*Ministero dell' Ambiente e della Tutela del Territorio e del Mare*

Commissione Tecnica di Verifica dell'Impatto Ambientale – VIA e VAS  
Sottocommissione VIA

Parere n. 01 del 20/08/2020

<b>Progetto:</b>	<p style="text-align: center;"><i>Verifica di ottemperanza</i></p> <p style="text-align: center;"><b>Progetto di completamento di Fiumicino Sud - Aeroporto Leonardo Da Vinci (RM)</b></p> <p><b>Prescrizioni: A.2, A.3 a), A.3 c), A.3 d), A.3 e), A.3 f), A.4, A.5, A.6, A.8, A.14 (fase di corso d'opera), A.20 DM VIA n. 236 del 8/08/2013 - Infrastrutture complementari asservite al l'aeroporto - Edificio per Uffici Aeroportuali n. 3 (Edificio D)</b></p> <p style="text-align: center;"><b>ID_VIP: 5191</b></p>
------------------	--

Figura 3-1 : sezione del modello di calcolo nella fase di scavo "completo" fino ad estradosso solettone di fondazione, a seguito dell'installazione del sistema well point

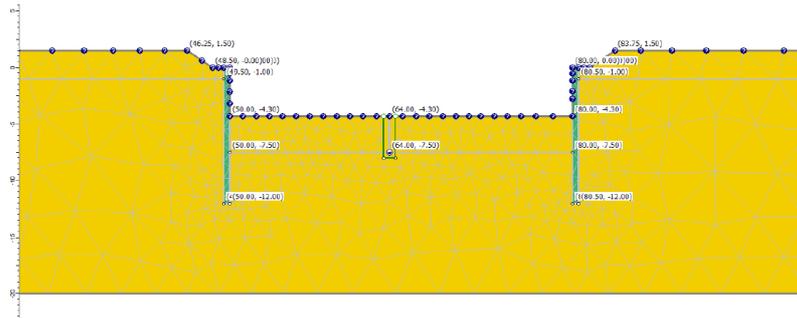
Nella Figura 3-1, è indicata la sezione del modello di calcolo nella fase di scavo "completo" fino ad estradosso solettone di fondazione, a seguito dell'installazione del sistema well point:
